2024 年浙江省建筑工程施工图设计审查 疑难问题协调意见（给排水专业）

浙江省勘察设计行业协会

2025 年 05 月

图一

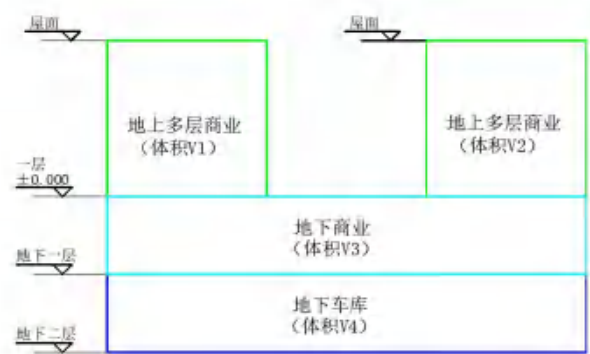
1.2.3. 【问题】以下多层建筑，地上和地下仅通过防烟楼梯间、封闭楼梯间或电梯连通，电梯与车库的防火分隔措施符合 GB50016-2014（2018）-5.5.6 条的规定（如图四），地上建筑之间的防火间距满足 GB50016-2014（2018）-5.2.2 条的要求，GB50974-2014-表 3.5.2 和表 3.3.2 的体积“V”如何确定？

图一：商业（V1+V2）按“商店”取值，地下商业 V2 按“地下建筑”取值，汽车库 V3 按《汽车库、修车库、停车场设计防火规范》GB50067-2014 取值，三者取大值；

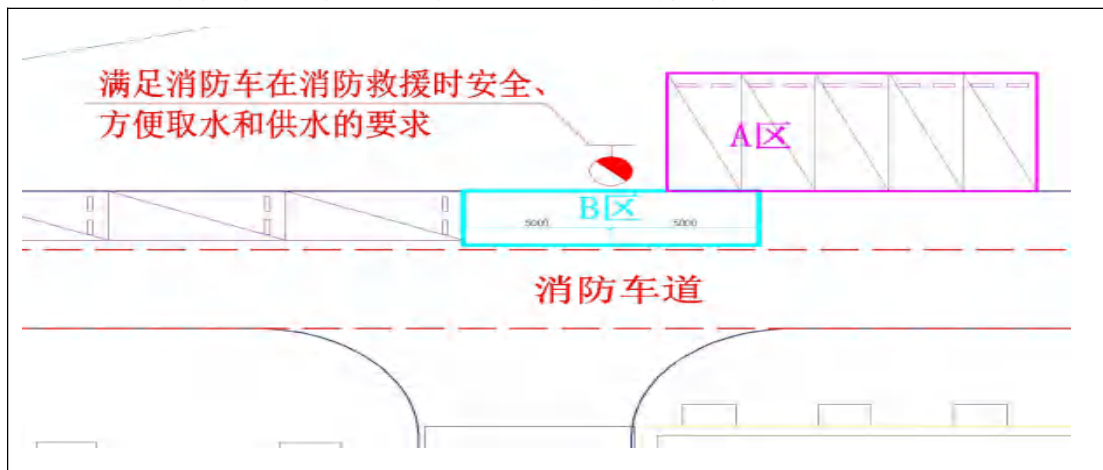
1.3.3. 【问题】当建筑在消防水池取水口保护半径内且取水口数量满足室外消防用水量时，是否可不设置室外消火栓临时高压系统？

【回复】（1）取水口符合《消防给水及消火栓系统技术规范》GB50974 第 4.3.7 条、5.4.7 条和 6.1.5 条等要求时，可不设置室外临时高压系统；

（2）市政供水压力满足室外消火栓要求，在入户引入给水管后应设置室外消火栓；

（3）当每格（座）消防水池设多个取水口（井）有困难时，可采取适当加大取水口（井）尺寸来满足室外消火栓设计流量，并满足消防车操作和停放。

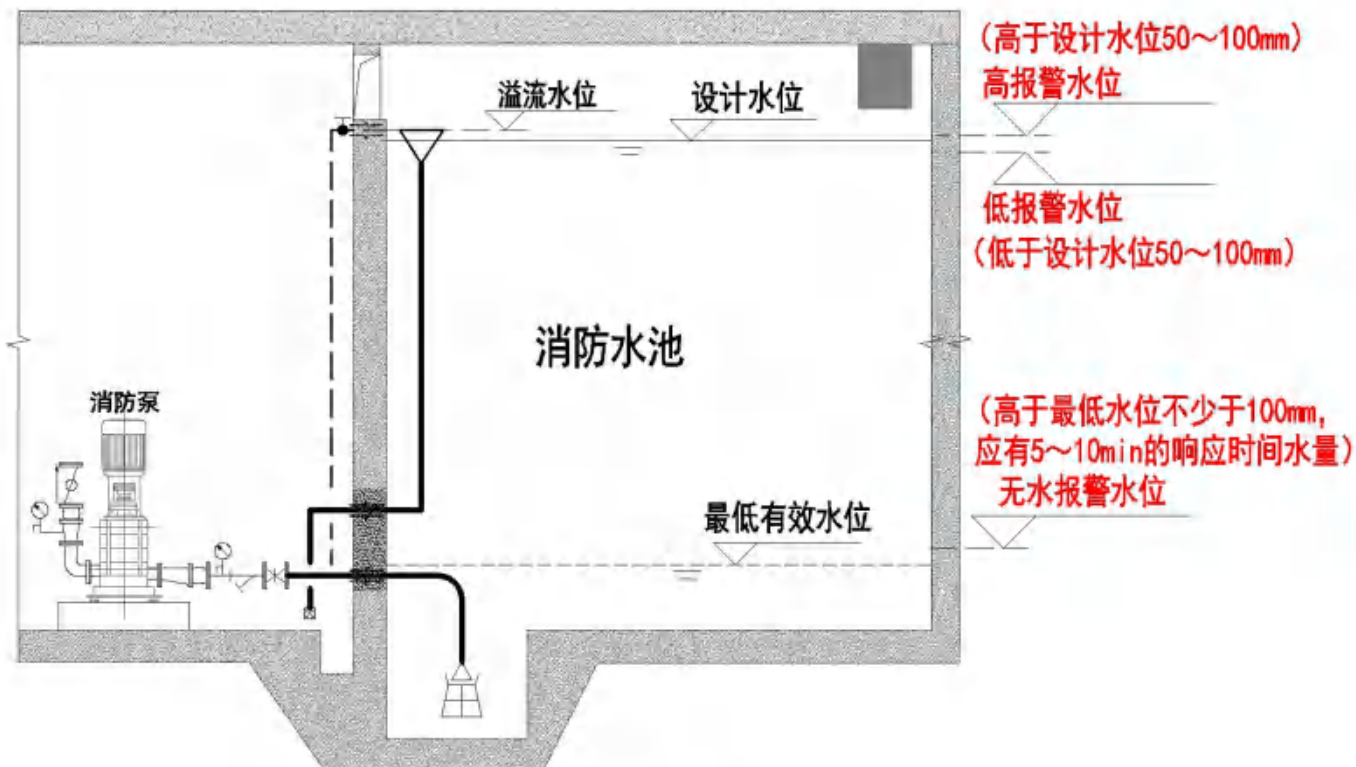
1.3.8. 【问题】多层建筑群采用临时高压消防给水系统，室内外消防系统共用管道；需设置水泵接合器时，每栋单体室内消防管道引入管处，是否必须设置止回阀？

【回复】室内、外压差较大时，不宜采用室内外系统共用管道；引入建筑内的消防管道上宜设止回阀，止回阀下游管段上至少 1 个消防水泵接合器，供每栋楼使用的水泵接合器总数量应满足规范要求。

消防水池剖面图

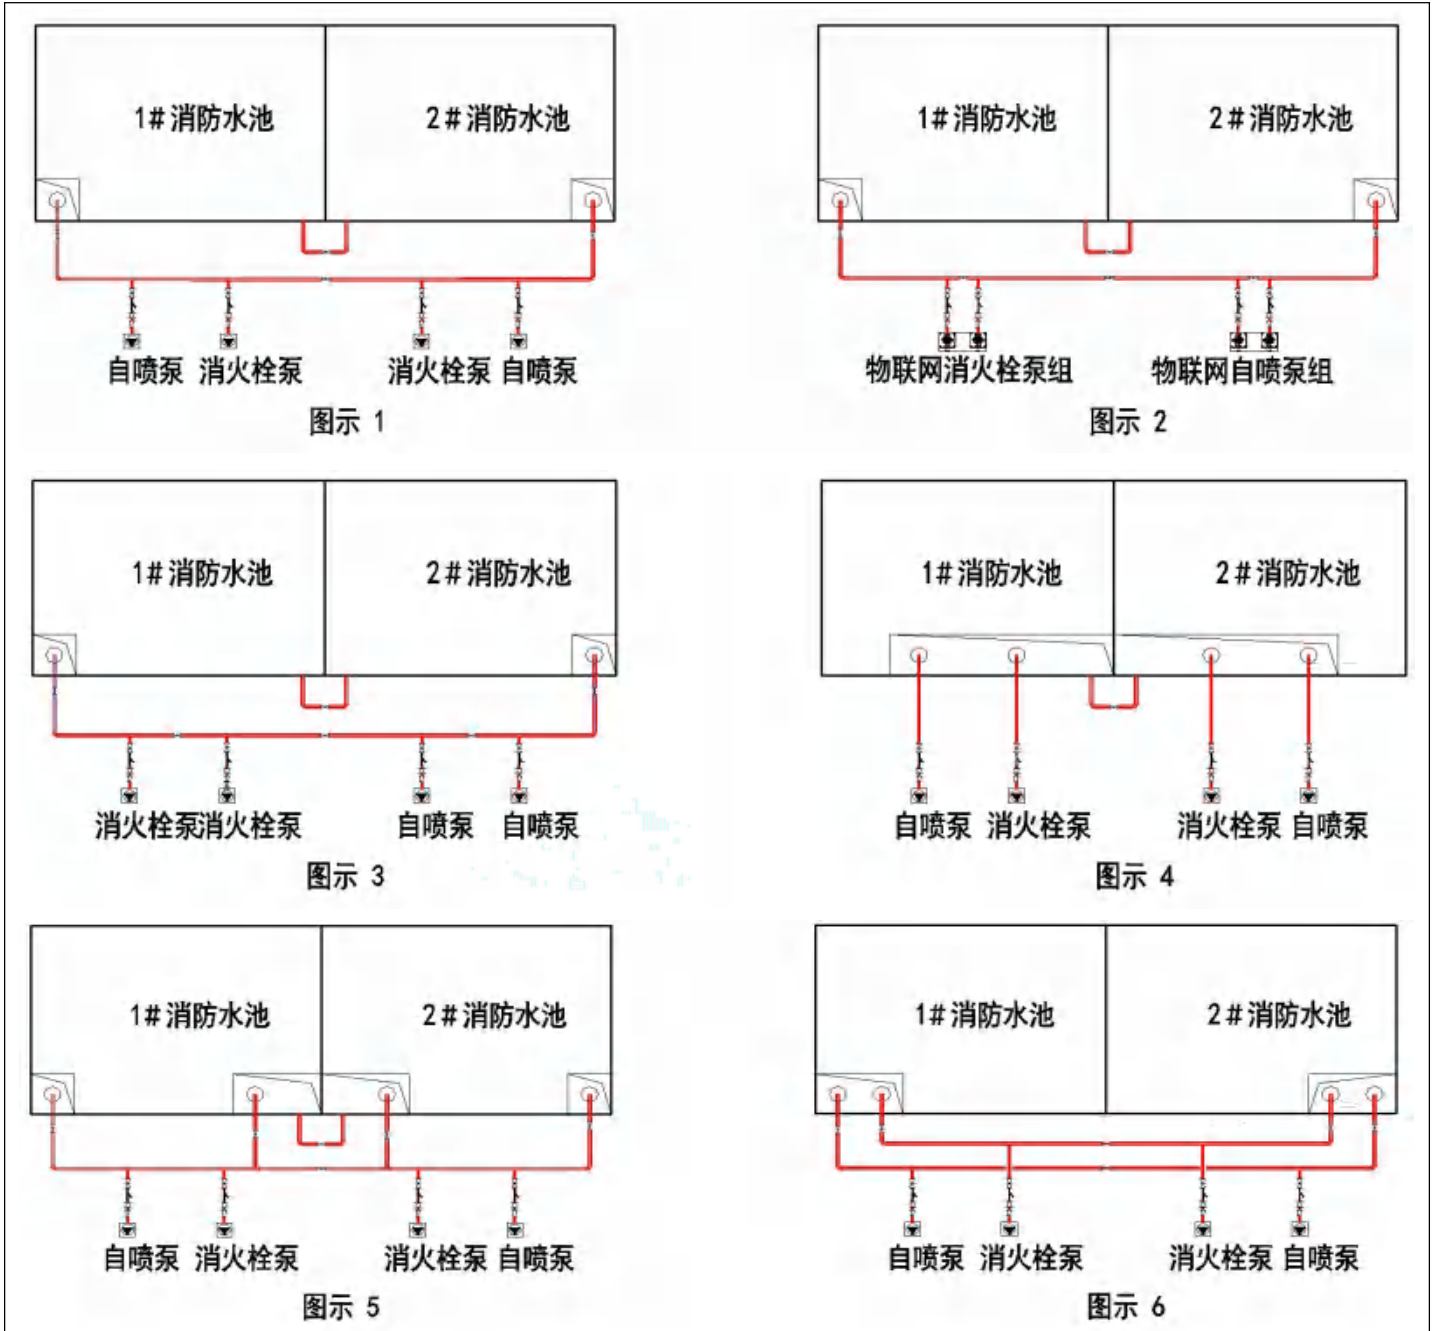
1.4.1. 【问题】依据《消防设施通用规范》GB55036 第 3.0.8 条等规定，消防水池涉及的报警水位主要有哪几个？

【回复】至少设置 3 个报警水位：高报警水位（高于设计水位 50~100mm），低报警水位（低于设计水位 50~100mm），无水报警水位（高于最低水位不少于 100mm，应有 5~10min 的响应时间水量）

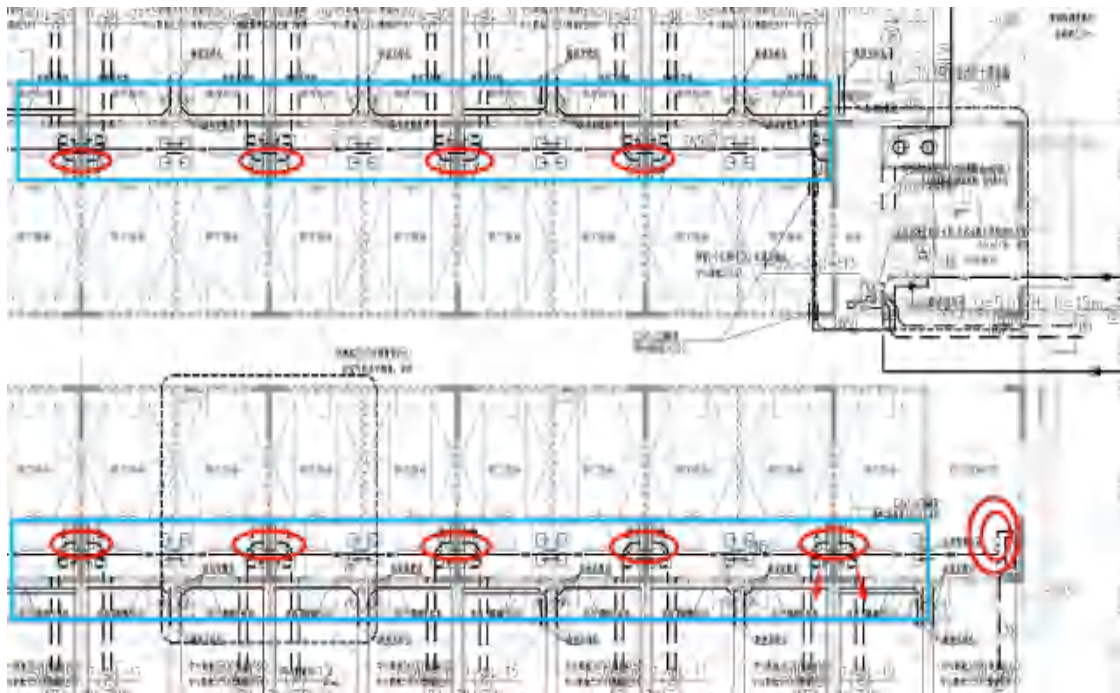
4.1.7. 【问题】对于水池、水箱溢水可能造成水淹和财产损失事故的场所，生活水池（箱）如何设置水位控制？

【回复】应设置应急自动关闭进水阀，以达到报警联动、自动关闭进水阀门的目的，自动关闭进水阀可采用电磁阀或电动阀。（大于等于 DN50 时，宜采用电动阀）

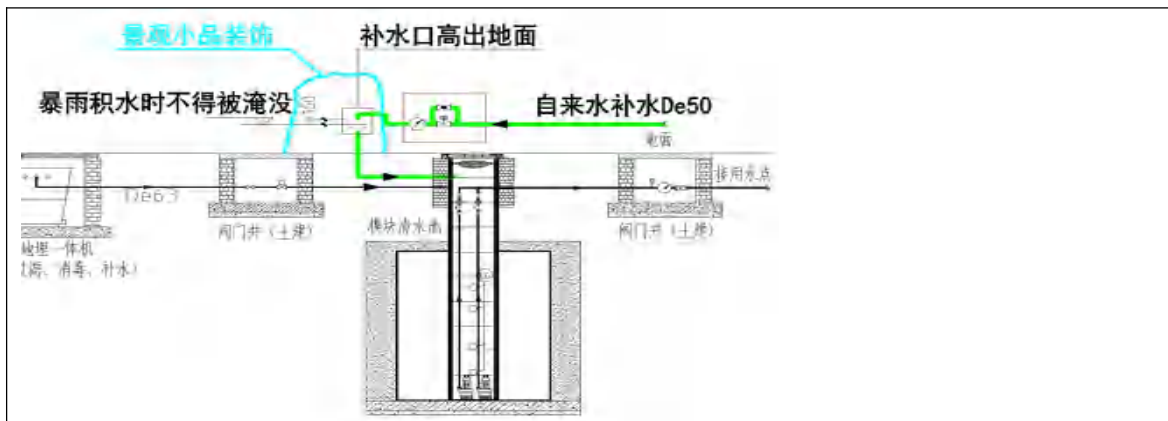
7.1.3. 【问题】《水通规》GB55020-2021-4.5.10 条（强）室外雨水口应设置在雨水控制利用设施末端，以溢流形式排放；超过雨水径流控制要求的降雨溢流排入市政雨水管渠。该如何理解？

【回复】1. 外排雨水管网的雨水口或进水口，其设置位置及入水标高均应保障承接的是雨水控制利用设施的溢流雨水；

2. 不透水硬化面上的雨水口不得接入外排雨水的管道上；

3. 透水铺装地面的径流可视为溢流雨水，可由雨水口收集排除；

4. 有时雨水控制利用设施也有雨水口收集雨水，该雨水口不执行此条。
